PROCES VERBAL DE SYNTHESE

Application et objet de l'enquête :

Ce dossier répond aux interrogations du procès-verbal de synthèse donnant suite aux remarques émises lors de l'enquête publique et pour lesquelles des réponses sont demandées au Maître d'Ouvrage SNCF RESEAU. Des rectifications au PV sont également apportées pour plus de précisions sur le projet. Le procès-verbal de synthèse date du 08 octobre 2021 et porte sur les dossiers d'Autorisation environnementale et d'Etude d'impact initialement déposés par SNCF RESEAU en Décembre 2020 et complétés en Mars 2021.

Déviaton du Chemin de Compostelle
Suite à travaux et bord du Tunnel de Rilly

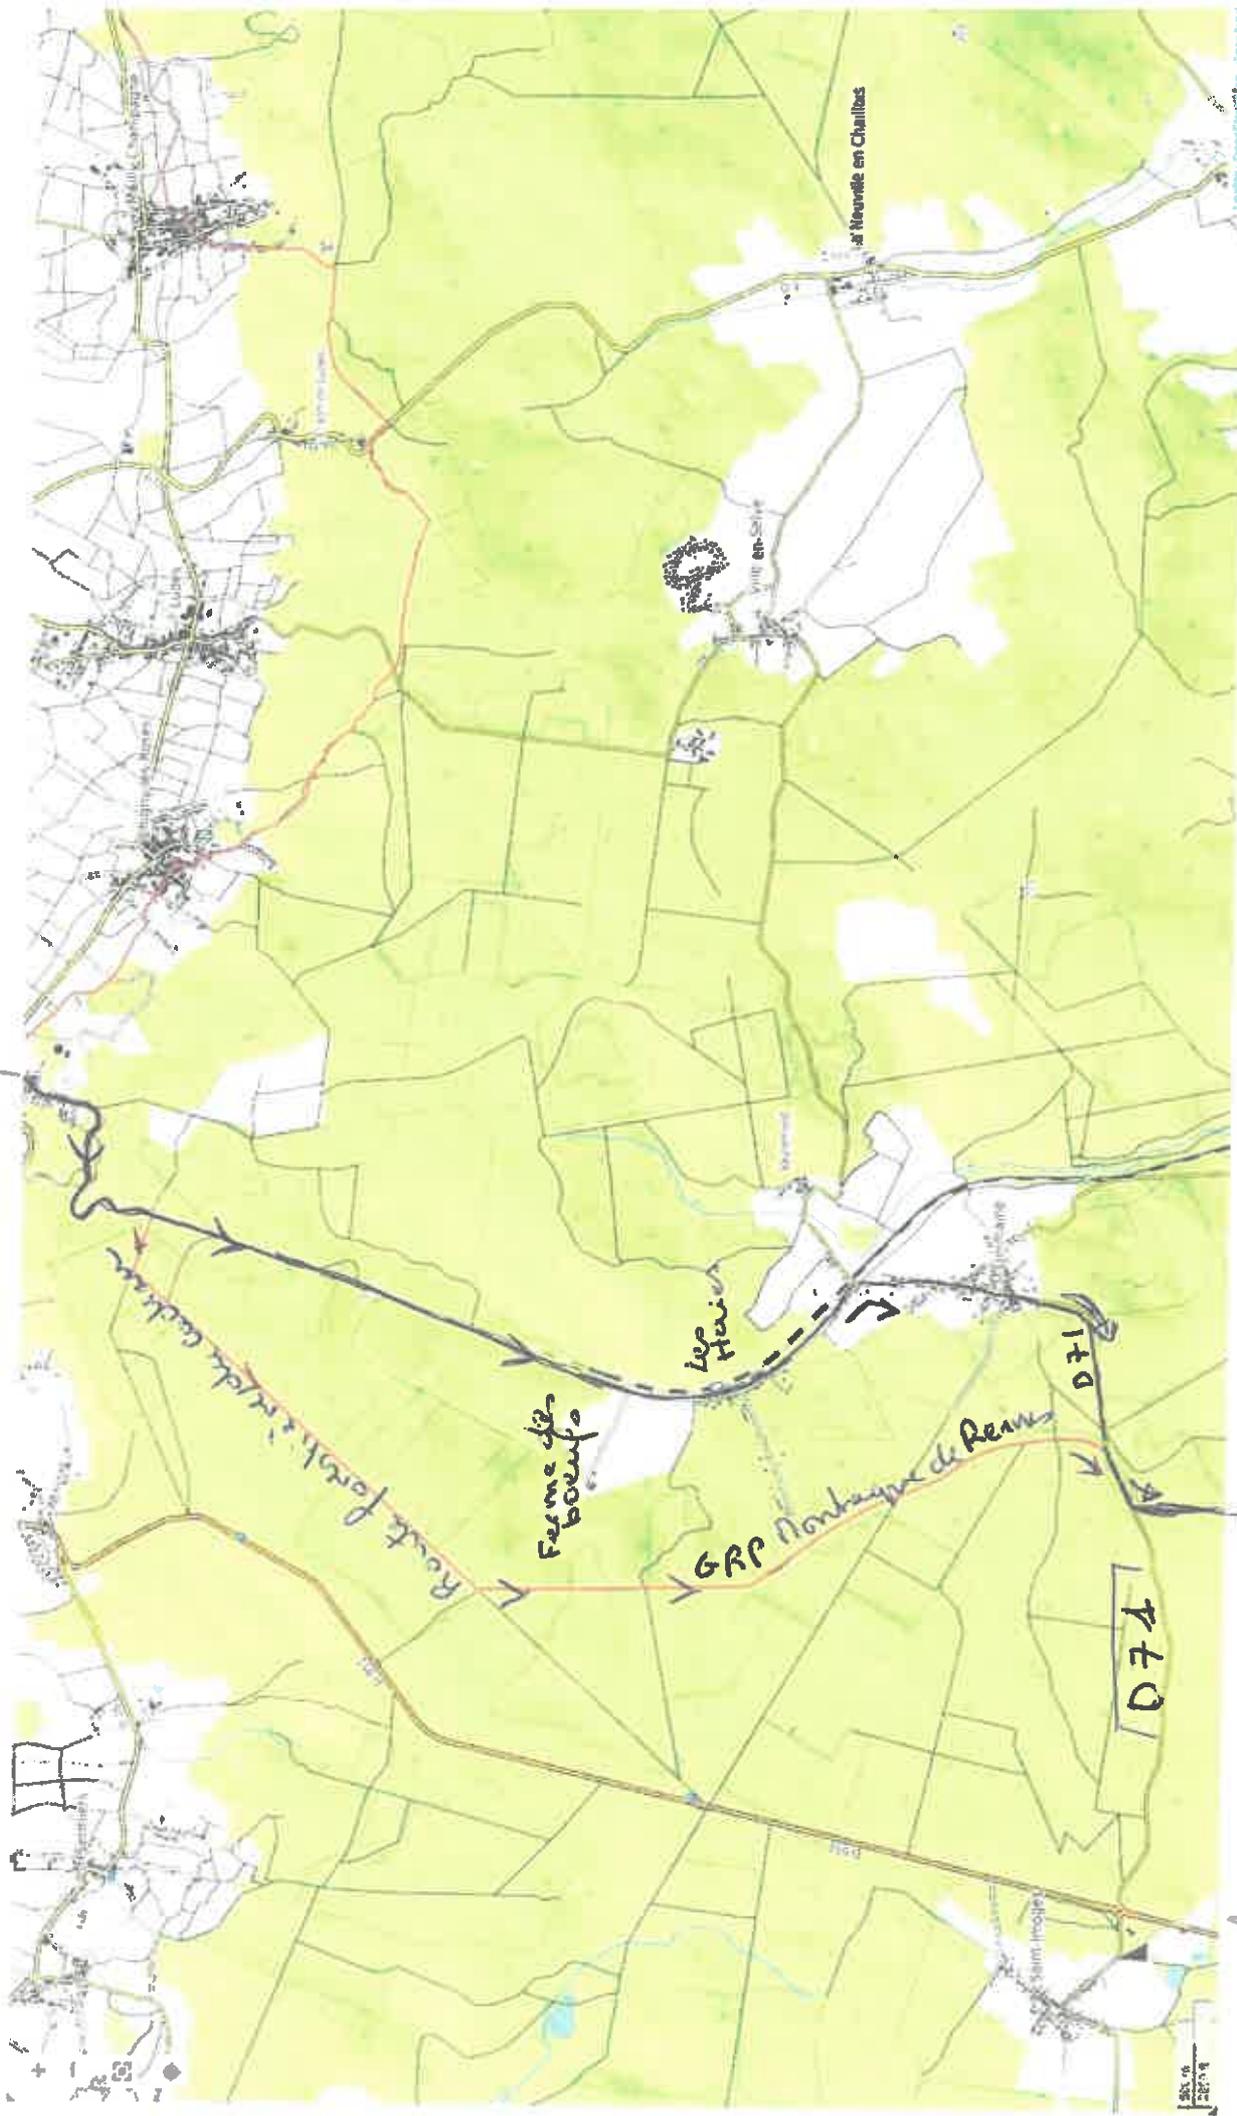
Les discussions sont en cours avec M. BOUXIROT représentant l'Association des chemins randonneurs et pèlerins pour le département de la Marne pour modifier temporairement le circuit des pèlerins de Compostelle pour 2 années (2022 et 2023) afin d'éviter la zone de chantier ; un itinéraire a déjà été identifié.

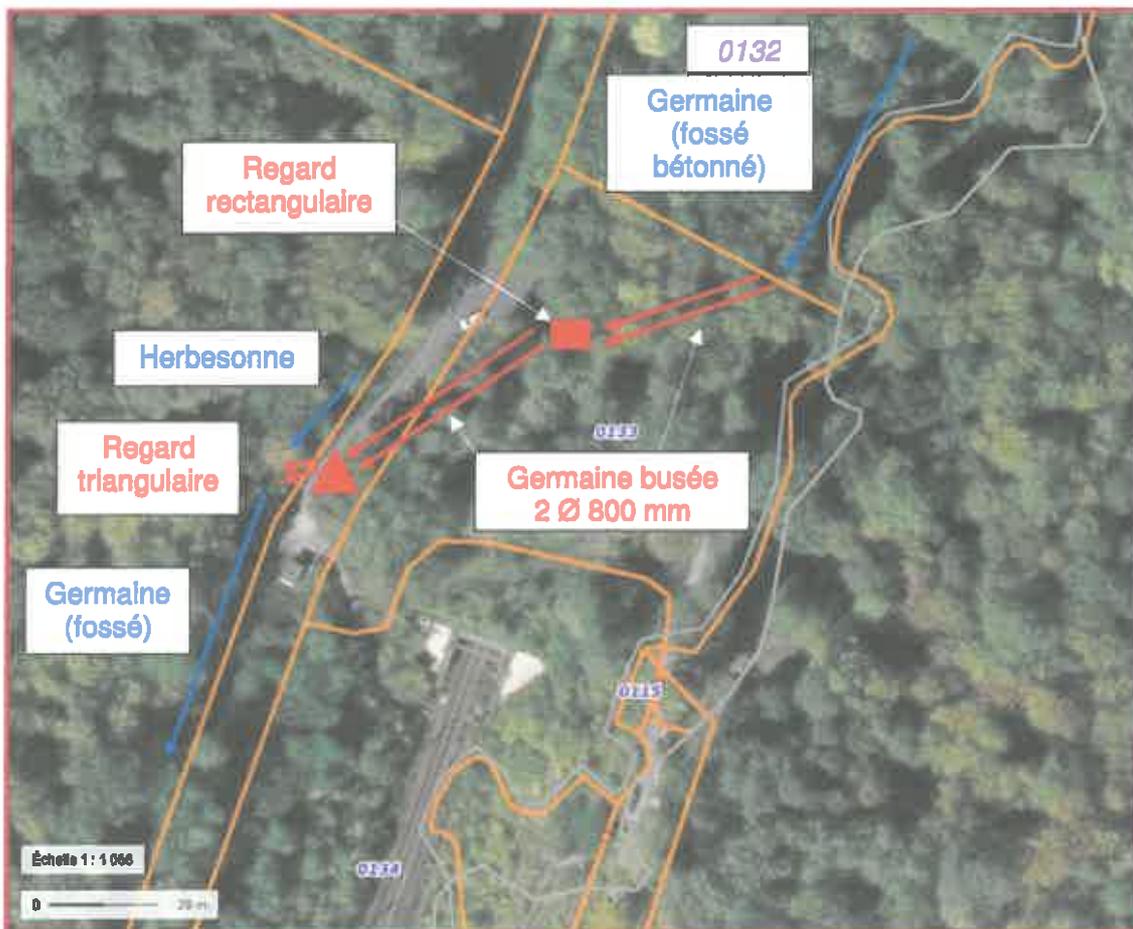
Réponse du Commissaire enquêteur : « [...] une des mesures de compensation en faveur de la biodiversité sera la création d'un îlot de sénescence [...] »

Le projet présente plusieurs îlots de sénescence entre le bassin de rétention des eaux et le cours d'eau de la Germaine (voir plan en ANNEXE 2), qui compléteront les arbres à biodiversité observés lors de l'étude faune-faune de 2017-2018. Ces zones sont des espaces sacrifiés et abandonnés par l'Homme, laissés à la libre évolution de la végétation et à leur vieillissement, sans intervention de type coupe de bois ou plantation ; les arbres morts de type chandelle (debout) ou chablis (couchés), les branches cassées et tombées au sol, seront laissés en place et laissés au vieillissement naturel (insectes saproxyliques, développement de champignons, abris pour oléaux cavernicoles, etc.).

Dans ces ilots de sénescence, pourront se développer de nombreux arbres habitats pérennes pour une grande variété d'espèces forestières (chiroptères, mammifères, avifaune, etc.). Sans mise en place de ces ilots de sénescence, l'espace est amené à être productif selon une exploitation et une gestion forestière classique de l'ONF avec coupe du bois et plantation d'arbres économiquement rentables, un cycle de vie raccourci et sans vieillissement naturel d'une zone entière, espace de vie sécurisant pour une espèce animale forestière.

Le sentier de randonnée passant à proximité, les ilots de sénescence en seront relativement éloignés pour éviter tout risque d'accidents (chute de branches d'arbres par exemple). Des panneaux d'information seront installés le long du sentier afin de prévenir les usagers de l'utilité et du bienfait de ces ilots de sénescence, ainsi que des précautions à prendre pour assurer la tranquillité des lieux et la préservation des espèces qui l'occupent.
